**Forum mondial de l'harmonisation  
des Règlements concernant les véhicules**

**125<sup>e</sup> session**

**Détection de la présence d'usagers de la route vulnérables  
à proximité du véhicule :****Règlement ONU n° 46 (Systèmes de vision indirecte)****Proposition de complément 1 à la série 05 d'amendements  
au Règlement ONU n° 46 (Systèmes de vision indirecte)****Communication de l'expert de l'Organisation internationale  
des constructeurs d'automobiles\***

**Figure 9.1**

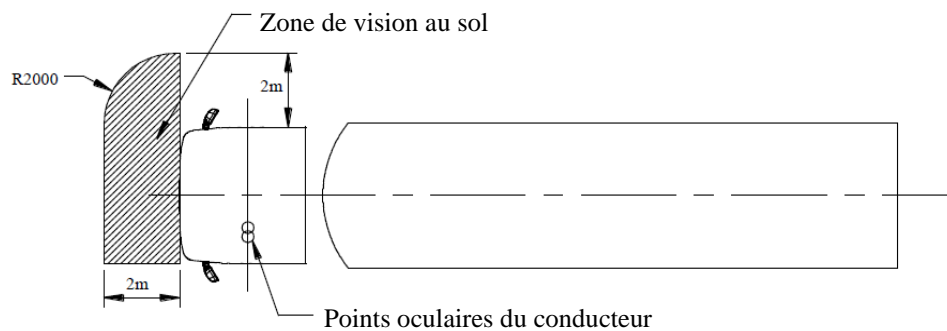
**En outre, le** ~~Le~~ contour avant de ce champ de vision du côté opposé à celui du conducteur peut être arrondi selon un rayon de 2 m (voir fig. ~~9~~ **9.1**).

Figure 9.1, lire :

Champ de vision pour de la classe VI pour les véhicules à poste de conduite latéral

**Figure 9.2**

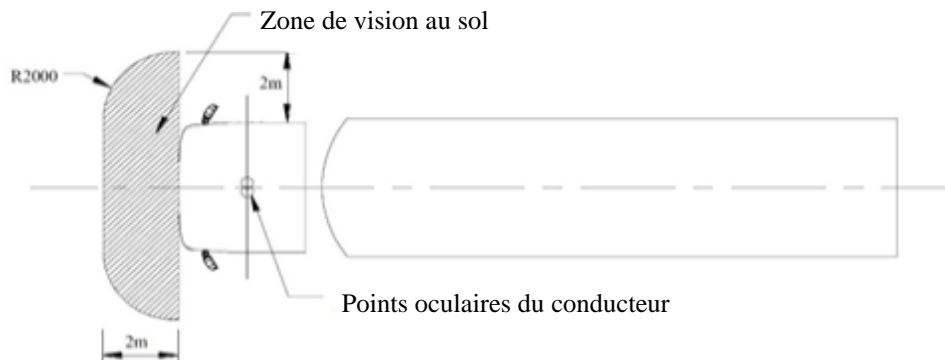
**Le champ de vision doit être tel que le conducteur puisse voir au moins une portion de route plane et horizontale délimitée, pour les véhicules à poste de conduite central**, par :

- f) **Un plan vertical transversal passant par le point avant extrême de la cabine du véhicule ;**
- g) **Un plan vertical transversal situé à 2 m en avant du plan défini à l'alinéa a) ; et**
- h) **Un plan vertical longitudinal parallèle au plan vertical longitudinal médian et passant à 2 m du véhicule de chaque côté.**

**En outre, le contour avant de ce champ de vision sur les deux côtés peut être arrondi selon un rayon de 2 m (voir fig. 9.2).**

Ajouter une nouvelle figure 9.2, ainsi conçue :

Champ de vision de la classe VI pour les véhicules à poste de conduite central
